改善箇所説明図

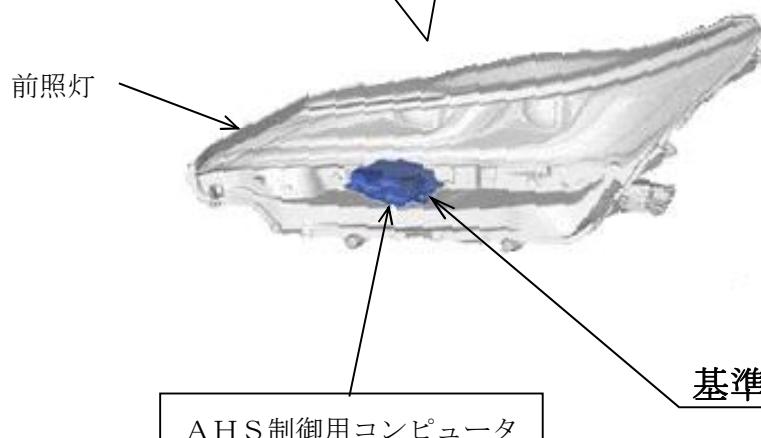
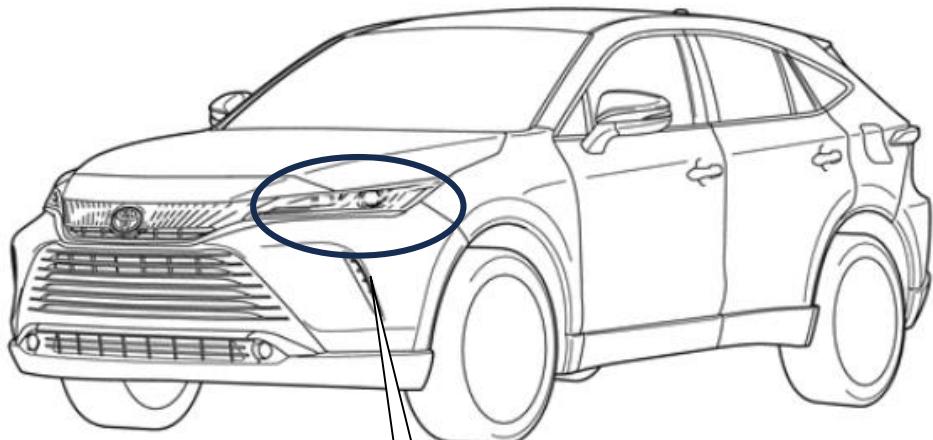
基準不適合発生箇所

AHS 制御用コンピュータ

運転支援装置のAHS*において、前照灯の配光を制御するプログラムの検討が不足していたため、すれ違い用前照灯から走行用前照灯に切替わる際の信号を異常と誤判定することがある。そのため、警告メッセージが表示され、走行用前照灯が点灯しなくなるおそれがある。

全車両、左右前照灯の製造番号を点検し、該当する場合はAHS制御用コンピュータを対策品と交換する。

識別：改善済車両には車台番号のハイフン後4桁目の下に黄ペイントを塗布する。
